<b>Title - Sujet</b> Major reno (building 8) - Cowansvil	
<b>Solicitation No. - N° de l'invitation</b> EF236-160790/A	<b>Amendment No. - N° modif.</b> 002
<b>Client Reference No. - N° de référence du client</b> R.042138.001	<b>Date</b> 2015-09-24
<b>GETS Reference No. - N° de référence de SEAG</b> PW-\$MTC-250-13395	
<b>File No. - N° de dossier</b> MTC-5-38115 (250)	<b>CCC No./N° CCC - FMS No./N° VME</b>
<b>Solicitation Closes - L'invitation prend fin</b> <b>at - à 02:00 PM</b> <b>on - le 2015-10-14</b>	
<b>Time Zone</b> Fuseau horaire Heure Avancée de l'Est HAE	
<b>F.O.B. - F.A.B.</b> <b>Plant-Usine:</b> <input type="checkbox"/> <b>Destination:</b> <input checked="" type="checkbox"/> <b>Other-Autre:</b> <input type="checkbox"/>	
<b>Address Enquiries to: - Adresser toutes questions à:</b> Cyr, Nicolas	<b>Buyer Id - Id de l'acheteur</b> mtc250
<b>Telephone No. - N° de téléphone</b> (514) 496-3389 ( )	<b>FAX No. - N° de FAX</b> (514) 496-3822

**THIS INVITATION TO TENDER IS, HEREBY, MODIFIED AS FOLLOW:**

## QUESTIONS REÇUES / RECEIVED QUESTIONS

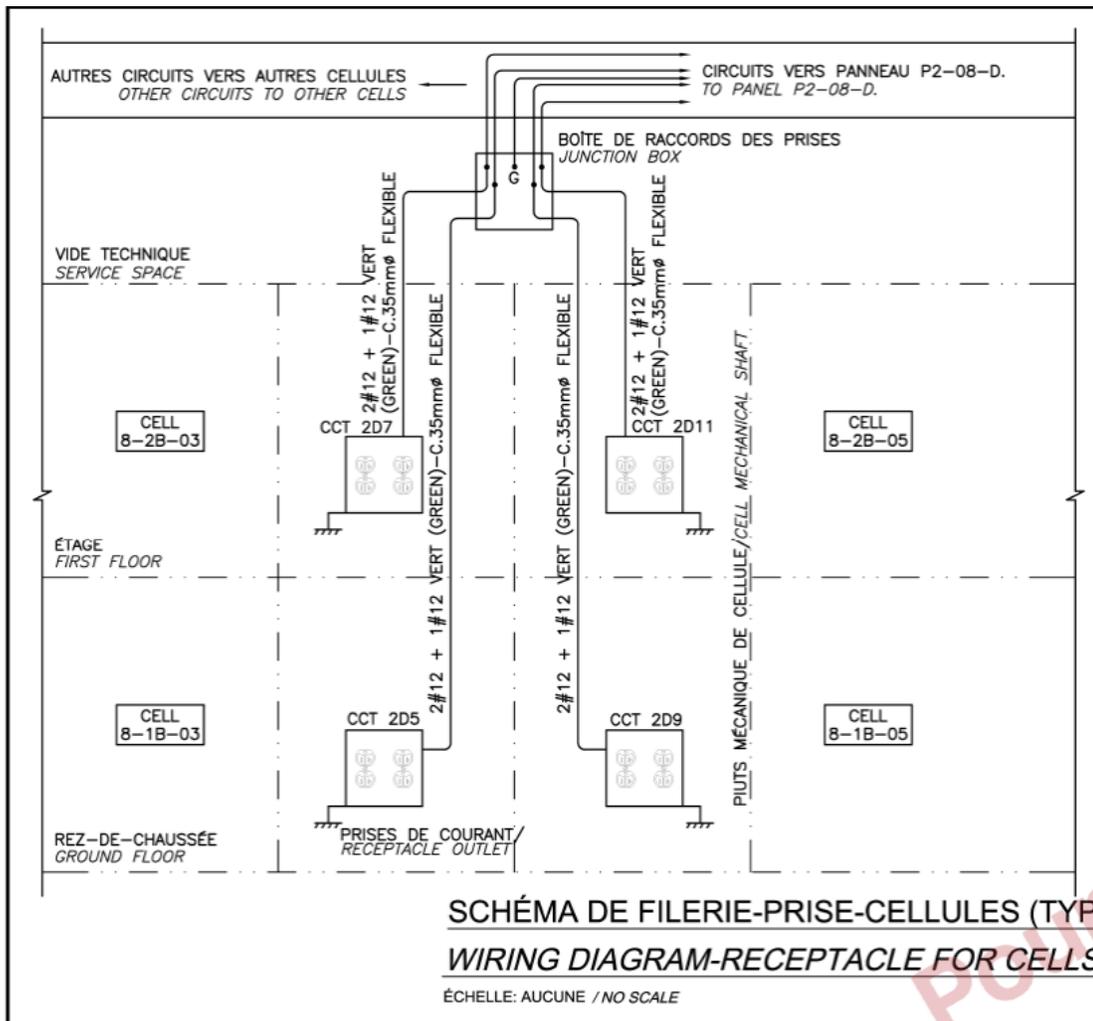
**Q :** Vous trouverez dans le dessin ci-joint un conduit vide de 35 mm c/a 2 conducteurs nos 12 ainsi qu'un conducteur vert de même calibre.

Ma question est la suivante : 35 mm équivaut à un conduit de 1 3/8" soit un conduit de 1 1/4" qui en est le standard.

Est-il possible d'installer un conduit de 3/4" à la place d'un conduit de 35 mm car si on installe le conduit demandé, la boîte demandée n'acceptera pas la grosseur du conduit demandé.

Aussi on pourrait installer un BX avec 3/12 ou 4/12 à votre discrétion.

Vous retrouverez ce conduit dans les 4 cellules.

**R :** Vous pouvez utiliser un conduit de 21 mm (3/4 de po) / You can use a 21 mm (3/4 in) conduit.
